<b>OPERATION</b> : MOE pour le confortement des digues et du musoir Ouest de Port Bourgenay <b>CLIENT</b> : Communauté de commune Vendée Grand Littoral <b>NEOSEA RESP.</b> : M. FILATREAU	<b>N° DOSSIER</b> : FR22018 <b>☎</b> : +33678641536
	<b>REPONSES AUX DEMANDES DE COMPLETUDES DU DOSSIER CAS PAR CAS</b>	
		<b>DATE</b> : 13/07/2023 <b>N°</b> : 001

# 1 Réponses aux demandes de complétudes du dossier cas par cas

Figure 1: observations d'oiseaux marins réalisées lors de plusieurs campagnes scientifiques réalisées entre 2003 et 2021 (source : observatoire Pelagis)

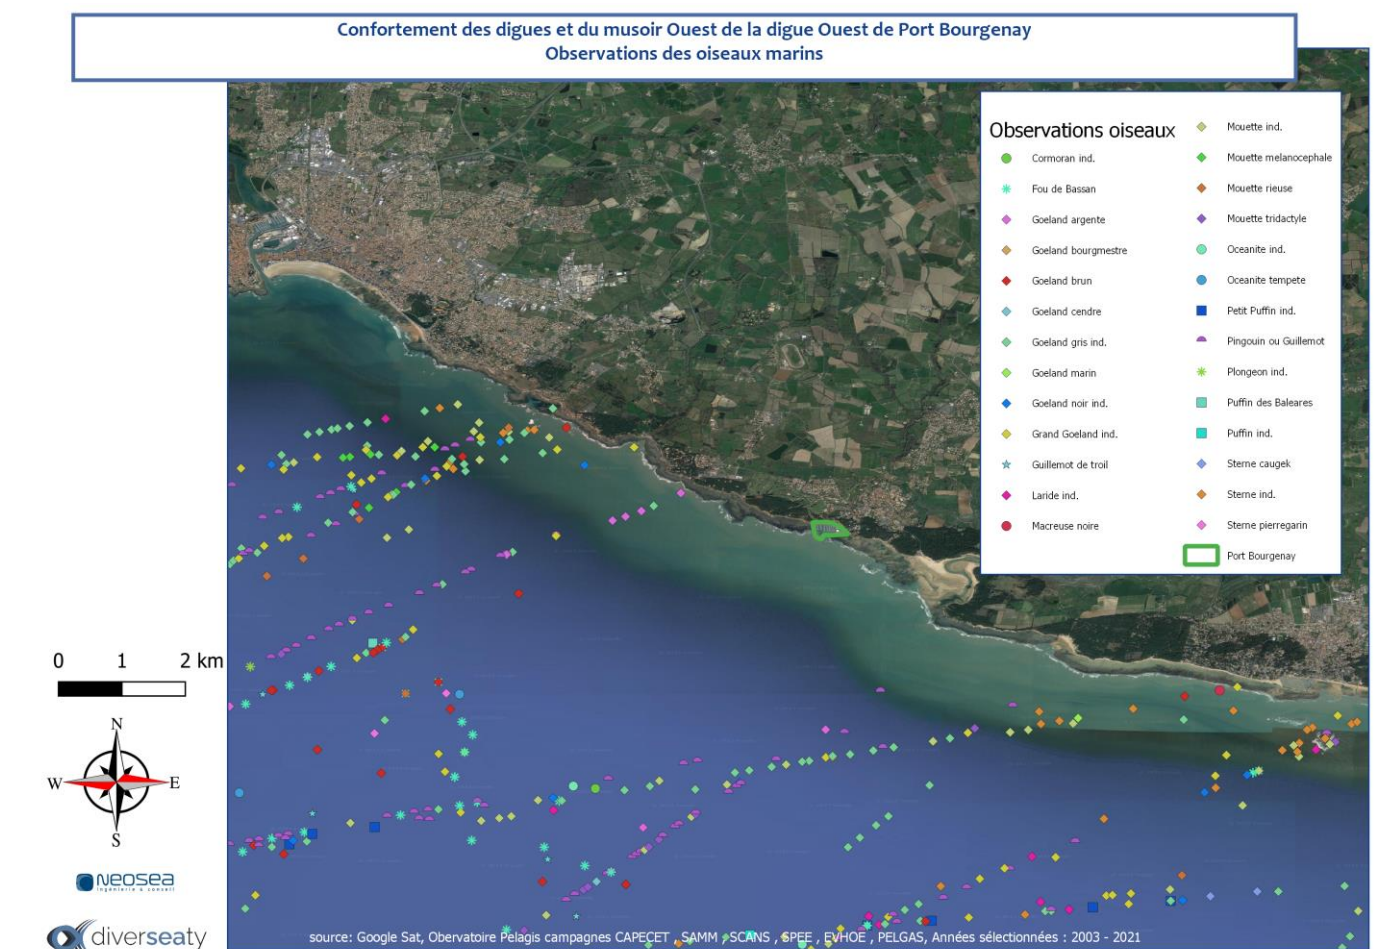
« Onglet 6.1, dans l'onglet relatif à Natura 2000, il vous faut ainsi préciser les espèces d'oiseaux concernées et les périodes sensibles (reproduction, nidification) à éviter pour les travaux qui généreront des nuisances sonores. »

- l'analyse des données d'observations réalisées par plusieurs campagnes scientifiques réalisées entre 2003 et 2021 indique que l'aire d'étude au sens large est fréquentée essentiellement par les laridés (Goélands, mouettes, sternes). Ces espèces sont présentes toute l'année sur les côtes Vendéennes et sont en effet susceptibles d'être rencontrées sur le site et fréquenter l'estran à proximité des secteurs d'intervention pour le repos ou l'alimentation. La plupart des goélands et mouettes (incluant la mouette pygmée et la mouette mélanocéphale) cohabitent habituellement avec la présence humaine. Les deux espèces de sternes (Sterne caugek et la Sterne pierregarin) nichent en colonie, préférentiellement sur des îlots, des bancs de sable et de galets. Le site ne semble pas de prime abord constituer habitat privilégié pour la nidification (au printemps) et l'alimentation de ces deux espèces (point à consolider dans l'analyse de l'état initial de l'environnement). Des espèces plus pélagiques (Océanites, puffins, Fou de Bassan) ont également été observées plus au large ainsi que plusieurs Alcidés :
